# 泊発電所3号炉

## 基準津波に関するコメント回答

(地震に伴う津波と地震以外の要因に伴う津波の組合せ)

令和5年7月19日  
北海道電力株式会社

【断層パターン6 (ケース⑤) の水位時刻歴波形 (例: 3号炉取水口)】

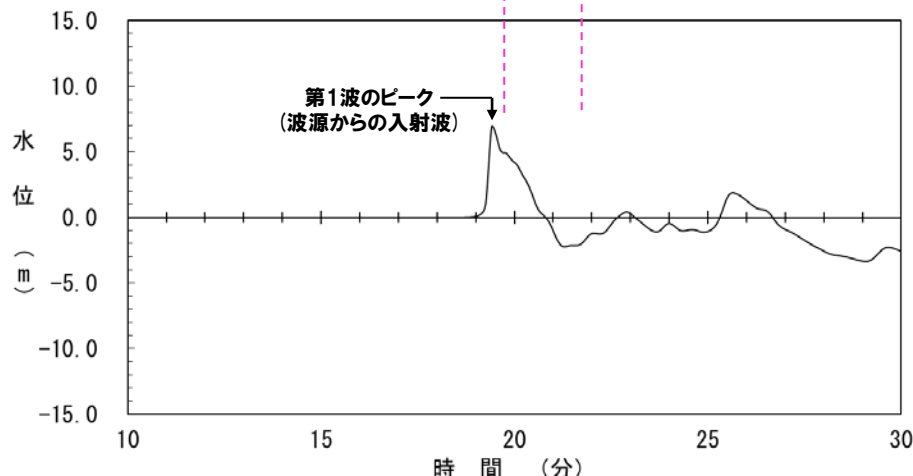
- 地震に伴う津波 (第1波・第2波) の水位上昇側最大ケースを用いた組合せ評価 (同一波動場での津波解析) の結果、陸上地すべり (川白) の第1波のピークが、地震に伴う津波の第1波のピークと第2波のピークの上に重なるため、水位は大きくならなかった。
- 一方、この状況を踏まえると、水位上昇側最大ケース以外についても、地震に伴う津波の第1波のピーク及び第2波のピークと陸上地すべり (川白) の第1波のピークが重なる場合には水位の大小に影響を及ぼす可能性があることを示唆しているものと考えられる。
- 以上のことから、地震に伴う津波の水位上昇側最大ケース以外の影響を確認するための組合せ評価を実施する。

陸上地すべり (川白) の第1波のピークが、地震に伴う津波の第1波のピークと第2波のピークの上に重なるため、水位は大きくならない。

- 地震に伴う津波 (第1波・第2波) の水位上昇側最大ケースを用いた組合せ評価の結果を踏まえ、地震に伴う津波の水位上昇側最大ケース以外と陸上地すべり (川白) の組合せ評価を実施する。
- 各断層パターン第1波及び第2波のピークと陸上地すべり (川白) の第1波のピークが重なる波源を特定したうえで、概略・詳細パラメータスタディにおいてピークの水位が大きくなる波源を選定し、追加の組合せ評価を実施する。

### ○追加の組合せ評価の着目点

- 第1波の組合せ評価  
「波源位置」を泊発電所から遠くした場合 (西へ移動させた場合) には、位相が遅くなり (津波が遅く到達する)、**第1波のピークが組合せ時間範囲**に入る可能性がある。
- 第2波の組合せ評価  
「波源位置」を泊発電所に近くした場合 (東へ移動させた場合) には、位相が早くなり (津波が早く到達する)、**第2波のピークが組合せ時間範囲**に入る可能性がある。

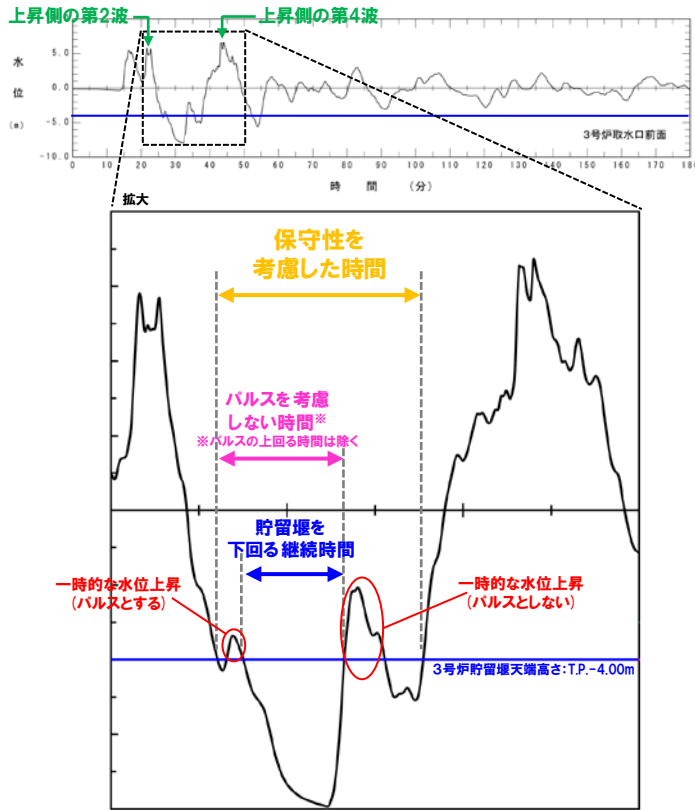
変更前 (令和5年3月24日説明)		変更後 (黄色ハッチング: 主な変更箇所)	
水位下降側の評価に関する評価項目		水位下降側の評価に関する評価項目	
評価項目	評価目的	評価項目	評価目的
3号炉取水口 (水位下降量) ※1	・3号炉原子炉補機冷却海水ポンプの取水可能水位を下回る可能性の高い波源の選定	3号炉取水口 (水位下降量) 【参考値※3】	・3号炉原子炉補機冷却海水ポンプの取水可能水位を下回る可能性の高い波源の選定
「貯留堰を下回る継続時間」※2		「貯留堰を下回る継続時間」 【参考値※3】	
「パルスを考慮しない時間」※2		「パルスを考慮しない時間」 【参考値※3】	
		「保守性を考慮した時間」※4	・3号炉貯留堰の取水可能時間の評価として最も厳しいと考えられる波源の選定
※1: 基準津波に選定しないが、評価項目に設定していた。 ※2: 最大ケースを基準津波に選定する方針であった。		※3: 基準津波に選定しないが、「3号炉取水口 (水位下降量)」、「貯留堰を下回る継続時間」及び「パルスを考慮しない時間」で選定された複数の波源を用いた組合せ評価をすることで水位下降側の評価に大きな影響を及ぼす波源を選定するため、参考値として評価項目に設定する。 ※4: 最大ケースを基準津波に選定する。

○水位下降側の基準津波として、「保守性を考慮した時間」の最大ケースを選定する。

再掲(R5/4/27審査会合)

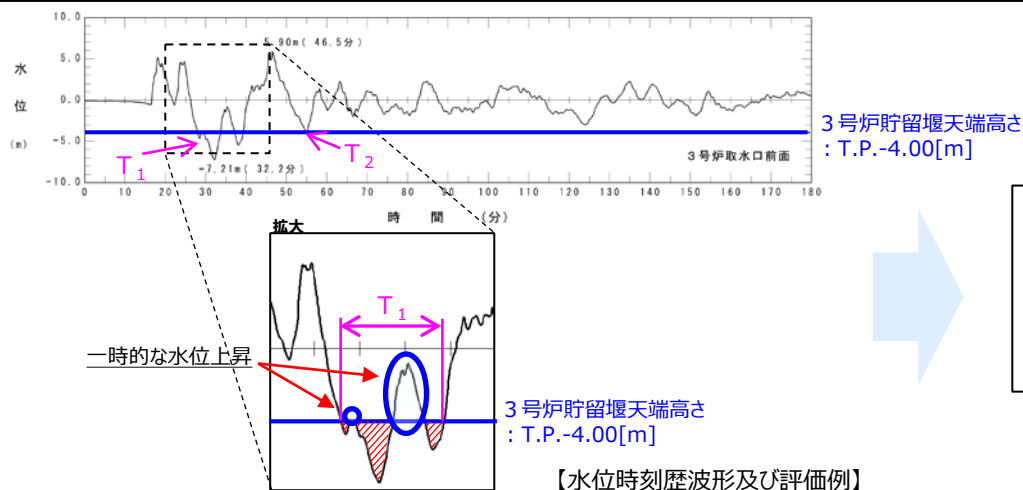
## 【指摘事項 230330-5】

○令和5年4月27日審査会合における「耐津波設計の評価方針」の説明内容は、下記のとおりである。
